LG 1750 S/N 073806

Grúa móvil con pluma de celosía Liebherr LG 1750 con plumín fijo Medidas de distancia para los soportes de las barras de arriostramiento del caballete FA

Medidas de distancia para los soportes de las barras de arriostramiento del caballete FA

Afecta a: LG 1750 con plumín fijo

Imagen 1: Ejemplo de la posición de montaje de un soporte para barras de arriostramiento FA en la LG 1750

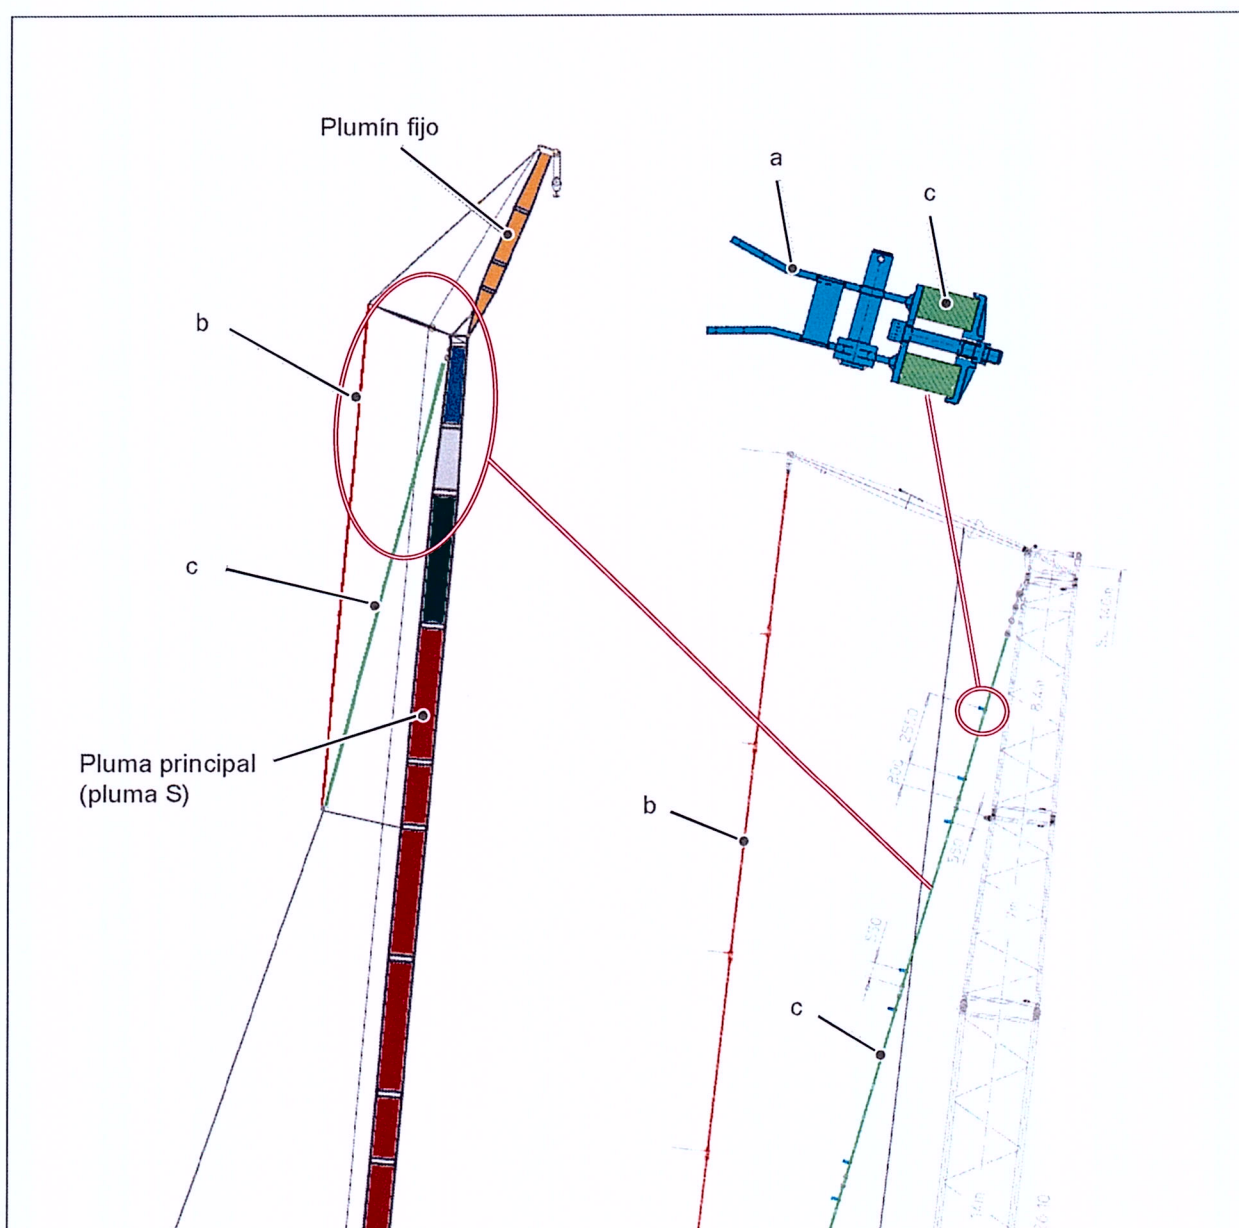
Con el motivo indicado, deseamos señalar de nuevo con esta carta que los soportes para las barras de arriostramiento del caballete FA deben montarse en las barras de arriostramiento S a la distancia correcta.

Para observar la altura máxima de transporte de los tramos de celosía S, con frecuencia se desmontan las barras de arriostramiento del caballete FA, incluidos sus soportes. Si los soportes no se montan de nuevo con las medidas de distancia descritas en el anexo, puede producirse una rotura de los mismos durante el proceso de levantamiento. Por consiguiente, los fragmentos separados pueden caer desde una gran altura y causar daños personales o materiales.

Para poder montar en el futuro los soportes (a) para las barras de arriostramiento del caballete FA (b) a la distancia correcta en las barras de arriostramiento S (c), a continuación se describen sus posiciones de montaje (véase la página 2).

Por lo tanto, les rogamos que observen sin falta la información al cliente adjunta "Medidas de distancia para los soportes de las barras de arriostramiento del caballete FA". Hagan llegar esta información lo antes posible a su personal operativo de grúas y su personal de taller para que tomen las medidas oportunas.
